黑竹沟风景名胜区详细规划

规划说明书

(成果审查稿)

附件3 相关部门审查意见及修改说明

图 13-2 峨边县生态保护红线（上报方案）与本次详细规划的关系

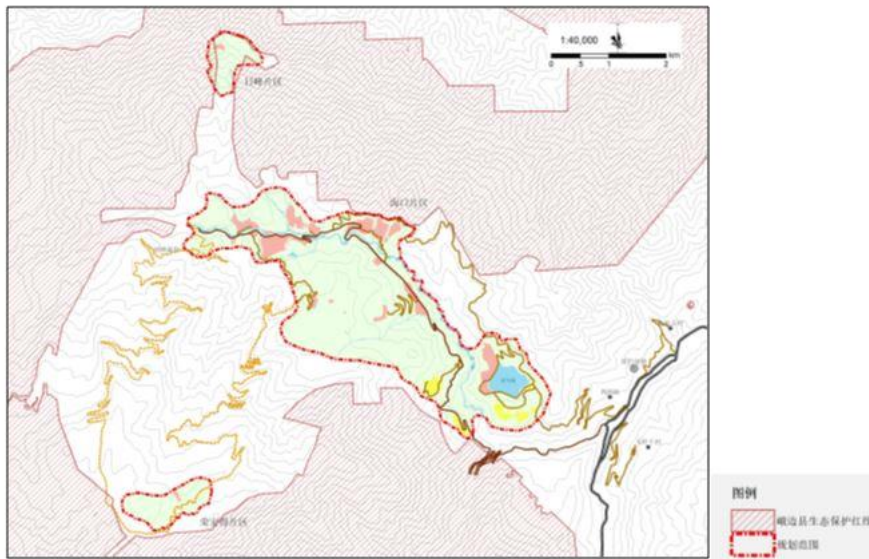
一、关于县自然资源局审查意见的修改说明

意见一修改说明：已采纳。

已采用最新省厅下发的生态保护红线数据，并与相关规划内容进行了核实。详见与生态保护红线的关系图。
